スズキ株式会社製電動車いす（ハンドル型）に係る
重大製品事故の公表及び無償修理について（注意喚起）

消費生活用製品の重大製品事故に係る公表について

スズキ製電動車いすの無償修理について

1. 不具合の内容

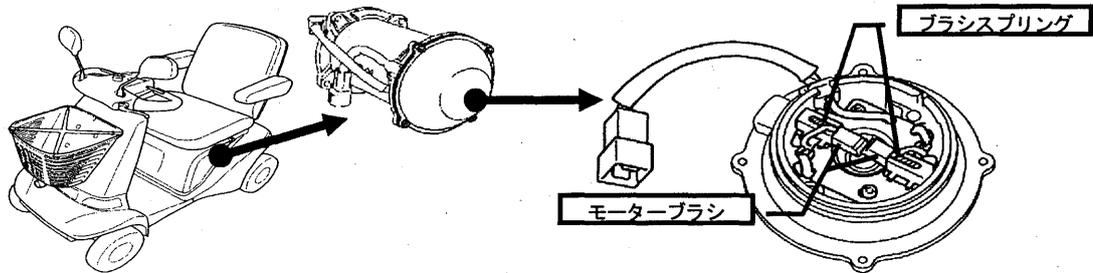
スズキセニアカーは電気モーターの駆動により走行するもので、その動力はモーターブラシとモーター回転軸の電極が適正に接触することで発生する回転力より得ています。

当該セニアカーは、平成14年（2002年）より生産を開始するにあたり、消費電力の低減を目的にモーターブラシの接触圧力を下げる設計をしましたが、当該圧力が適切でなく、ブラシの機械摩耗が進む過程でブラシの接触圧力が低下し接触不良が発生することが判明致しました。

この接触不良によりモーターブラシと電極間でアーク（火花）が発生し電気摩耗が進行することで、早期にモーターブラシが限界磨耗に至り導通不良となり、故障を知らせるブザー音になると共に安全装置により車両が停止します。

対象車両は、モーターブラシの接触圧力が低くブラシ摩耗に対する耐久性が低いことから、モーターブラシのスプリングの張力を上げたものに変更すると共に、耐久性を上げたモーターに交換します。

| 改善前 | 改善後 |
|---|---|
| ブラシスプリングの接触圧力 29.4 kPa (300 gf/cm ²) | ブラシスプリングの接触圧力 49 kPa (500 gf/cm ²) |
